参考資料 3 - 3

日本電気協会「安全保護系へのデジタル計算機の適用に関する規程 (JEAC 4620-2020) 並びにデジタル安全保護系の検証及び妥当性確認 (V&V)に関する指針 (JEAG 4609-2020)」に関する技術評価書 (案)

参考図1 デジタル安全保護系の概念図 (BWR)

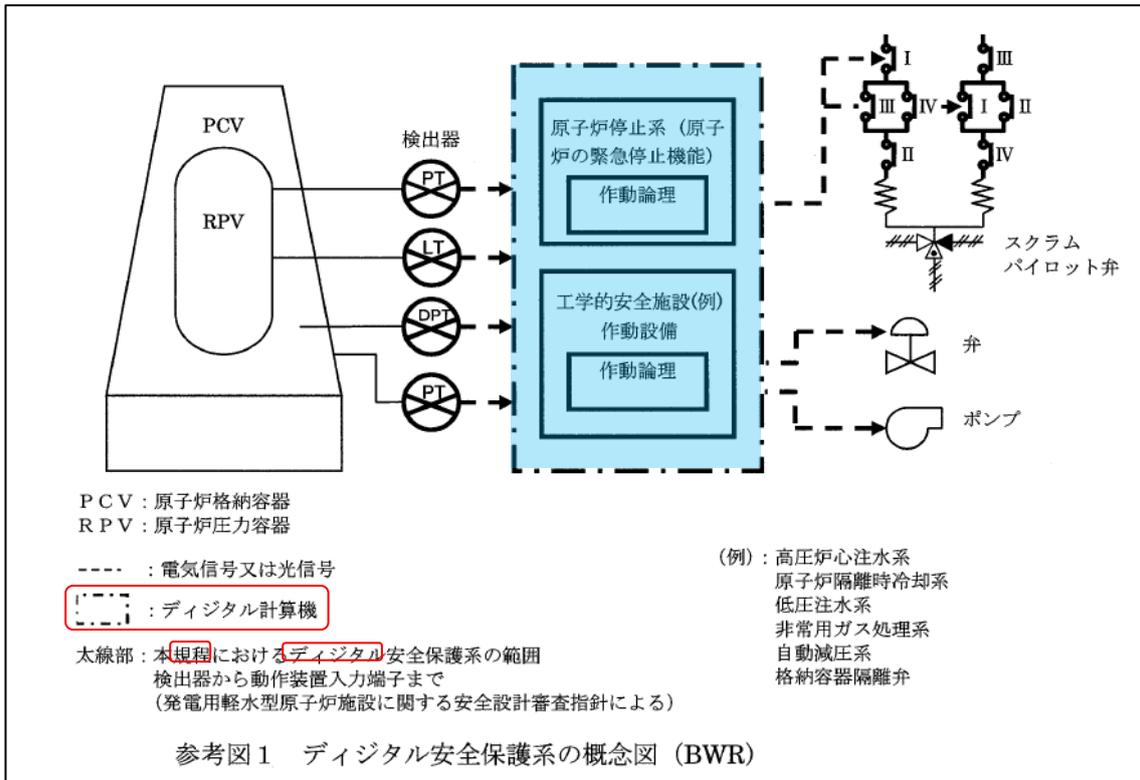
核計装や放射線計装などのデジタル化された装置に関する必要な要件は、本規程に含まれるのかについて、日本電気協会は次のように説明している⁶。

なお、解説一2の適用範囲の概要図において、本規程の対象範囲であるデジタル計算機の箇所を「 」線にて囲っております。

ただし、ご質問いただいたとおり、本規程の範囲に対する記載がわかりづらいことを認識いたしましたので、次回改定時には改善を図るよう検討致します。

<PWRの信頼性評価モデル>

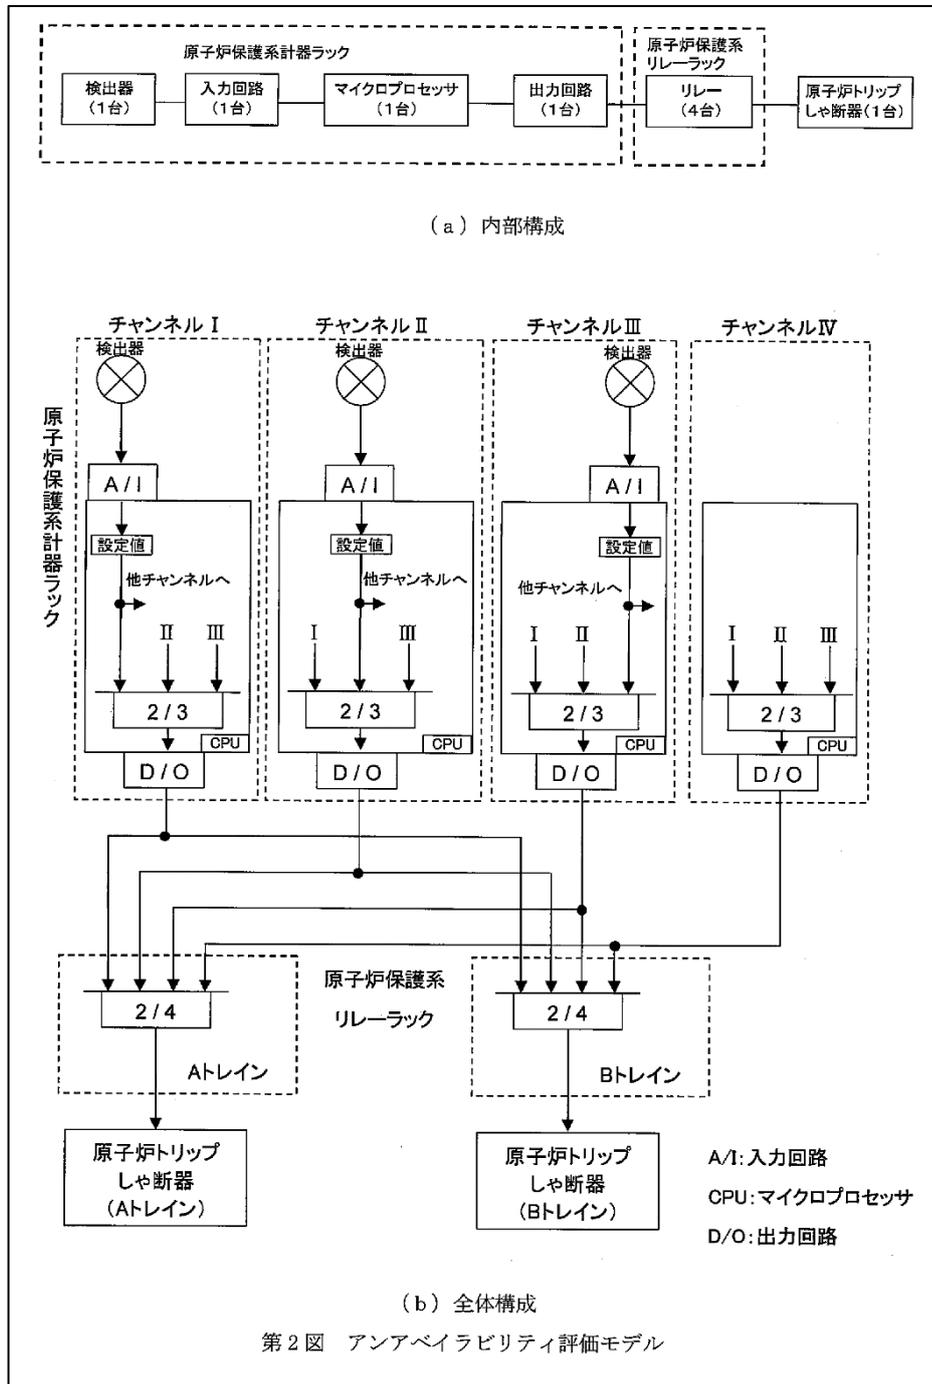
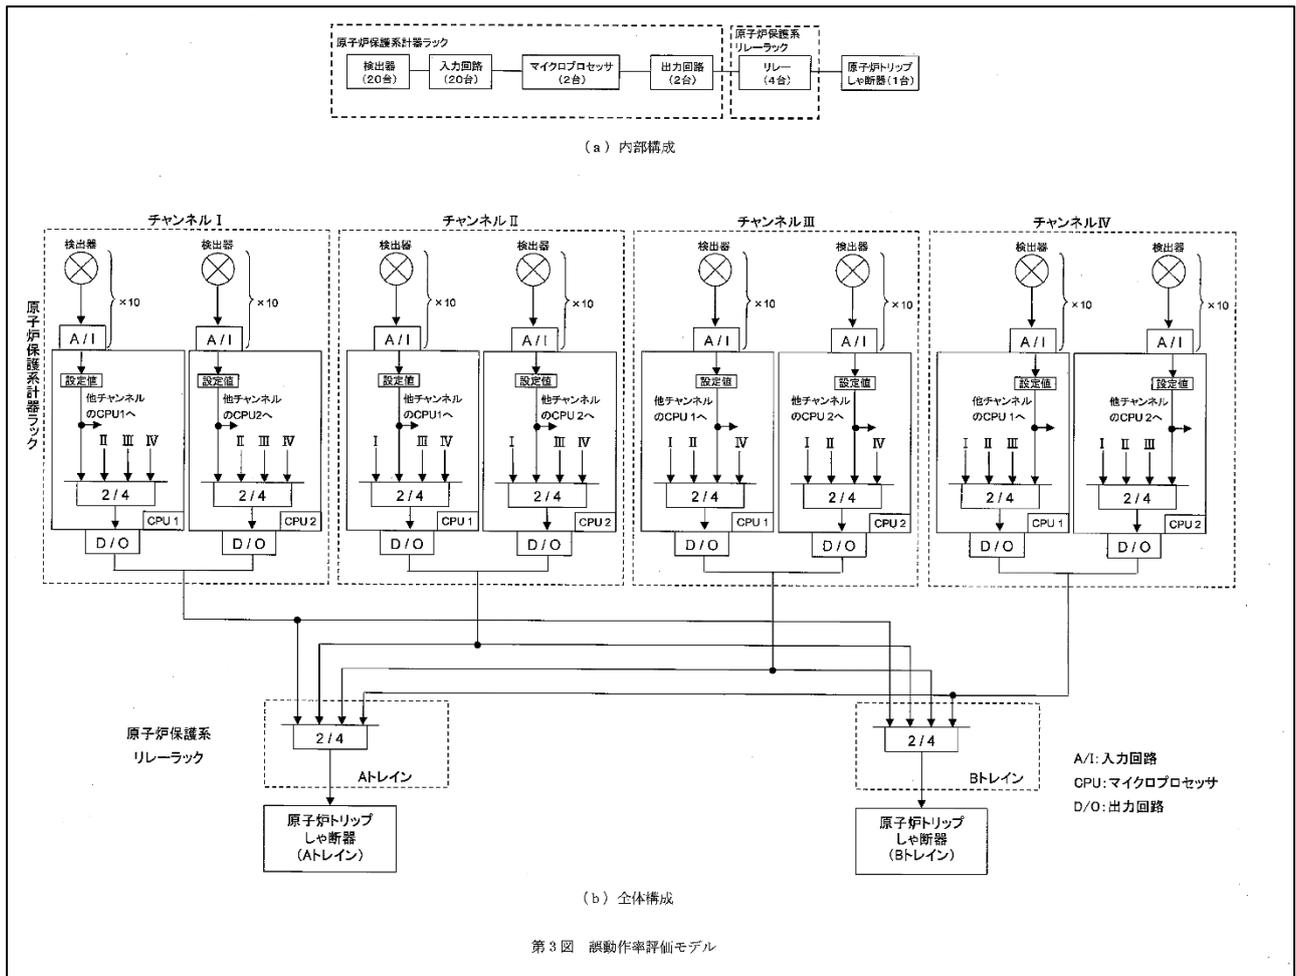
ご指摘の通り、アンアベイラビリティや誤動作率の信頼性評価においては、システムを構成する各設備(ハードウェア構成要素)を適切に考慮する必要があります。

実際、資料1-2の回答1.5)で示した信頼性評価モデル(前出の図)にもあるように、安全保護系の機能を実現するソフトウェアの演算処理を行う要素だけでなく、電源や信号伝送(異常検出信号含む)を担うインターフェイス回路などの構成要素についても信頼性評価で考慮することとしています。

図1 V&V概要

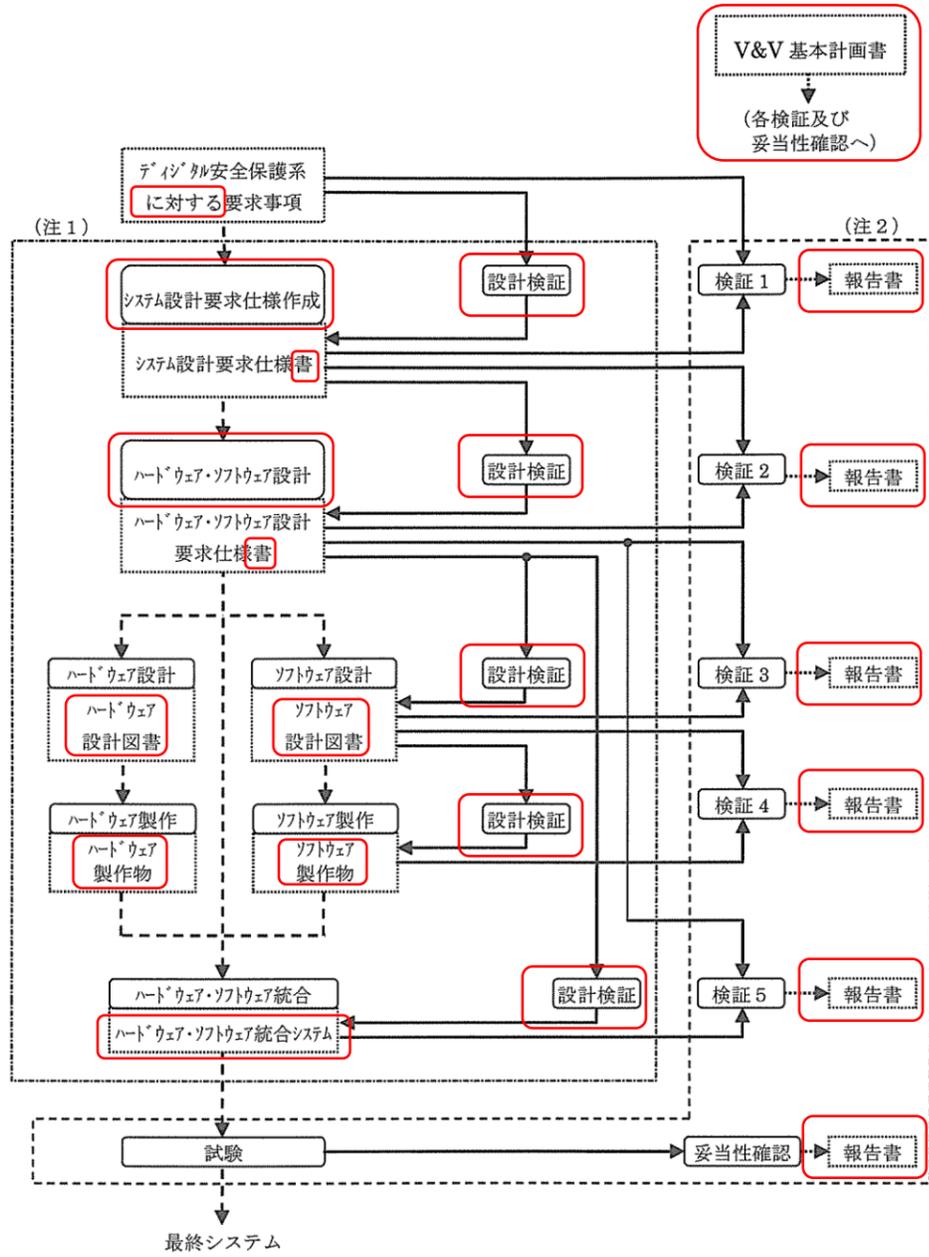
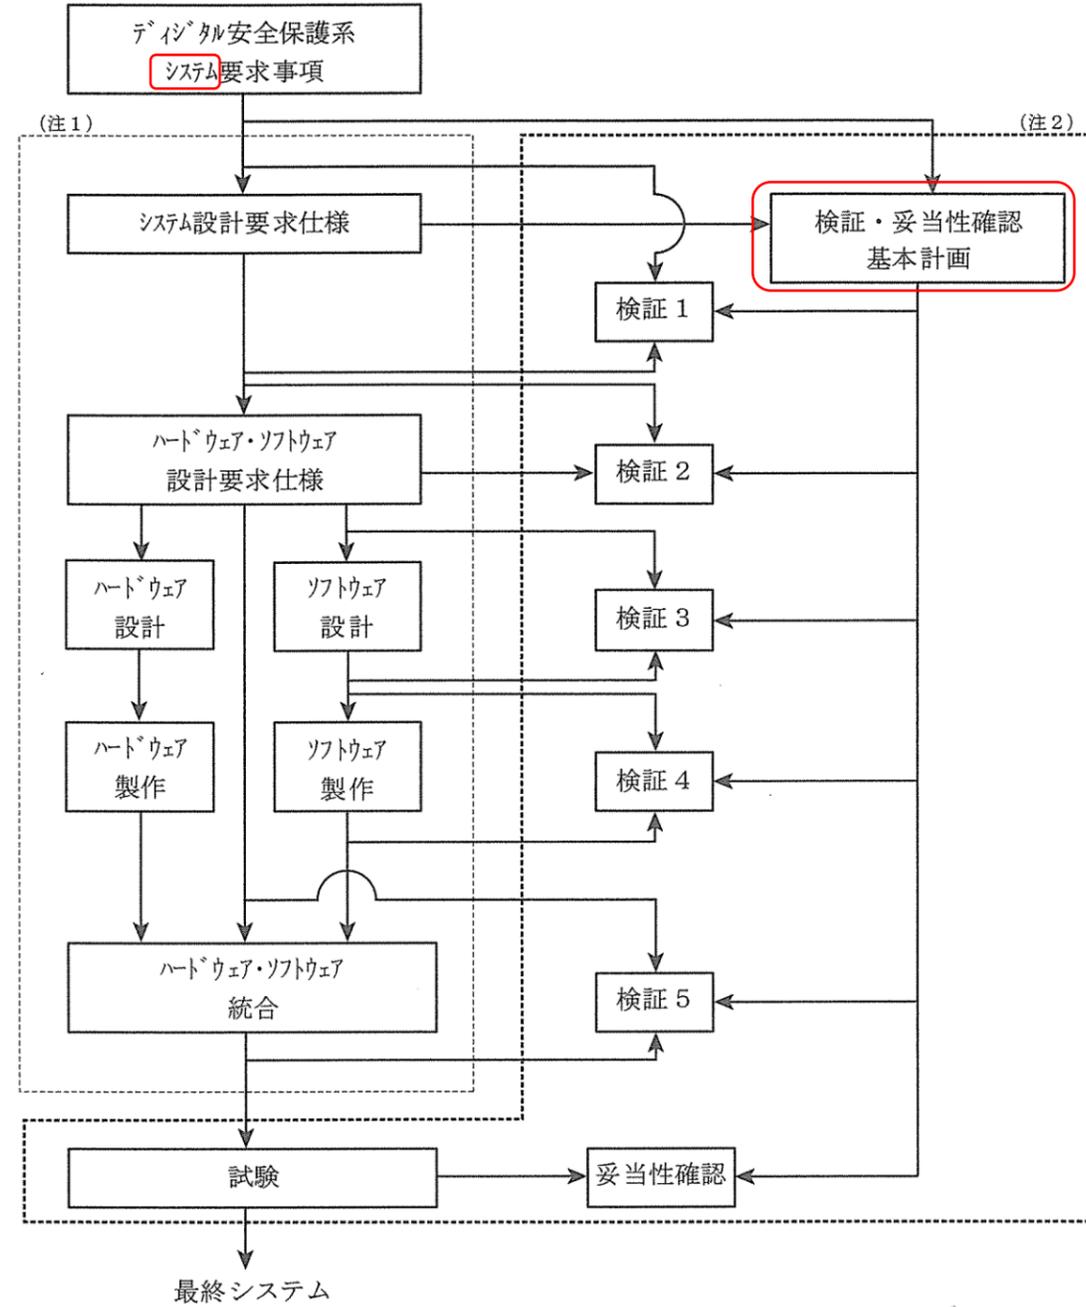
- ④ 図1の設計・製作作業の範囲を示す一点鎖線の範囲の各ステップに設計検証を追加したことは、「(解説-1) 品質保証活動の概要」における「参考図-1 デジタル安全保護系の品質保証活動の概要」に示す「設計チームによる品質保証活動」の記載に合わせたものであり、妥当と判断する。
- ⑤ 「4.1.9 検証及び妥当性確認(V&V)」(3)②で述べたとおり、JEAG4121-2015[2018年追補版]は適用除外とする。したがって、「(解説-10) ソフトウェアツール」の「ソフトウェアツールの品質の確保とは、「原子力安全のためのマネジメントシステム規程

要望事項	反映状況
①「図 1 検証・妥当性確認概要」で、「作業段階のつながり」を示した矢印と「情報の流れ」を示した矢印が同じ記号で記載されているため、これを区別して表記することが望まれる。	反映済み
②今回「デジタル安全保護系 V&V 指針」を技術評価したことから、「デジタル安全保護系 V&V 指針」を規格化することが望まれる。	未反映
